改善箇所説明図

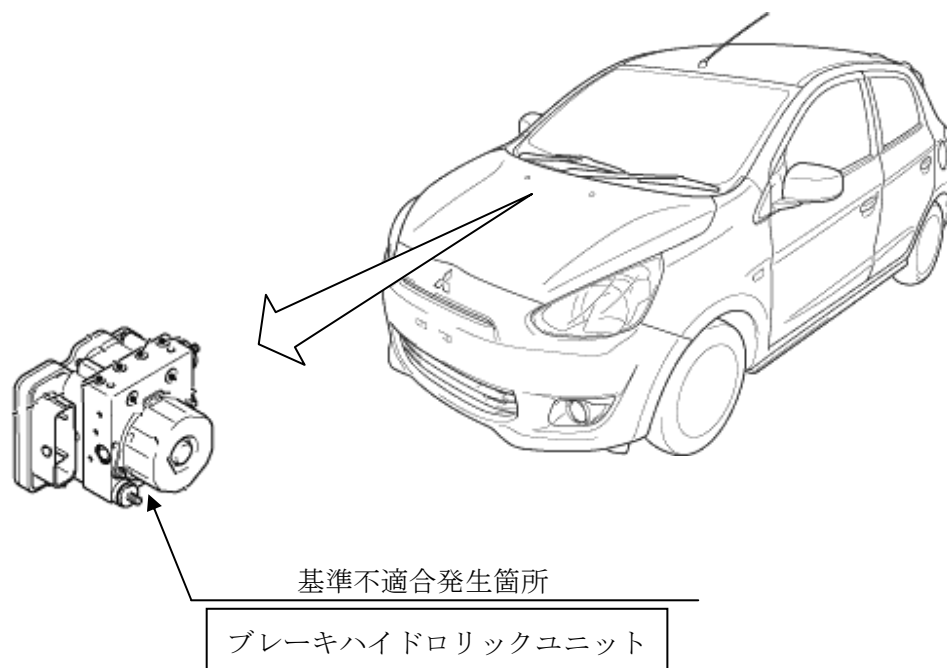
ブレーキ液充填の手直し作業において、ブレーキラインのエア抜き作業が不適切なため、ブレーキ hidroリックユニット内にエアが残留しているものがある。そのため、ブレーキペダルストロークが増大し、最悪の場合、ブレーキの効きが低下するおそれがある。また、ASC（横滑り防止システム）付き車は、横滑り防止機能が損なわれるおそれがある。

全車両、ブレーキ hidroリックユニットを補給部品と交換する。

注：図中の 内は、交換する部品を示す。

識別：ブレーキ hidroリックユニット上面に白または黄色ペイントを塗布する。
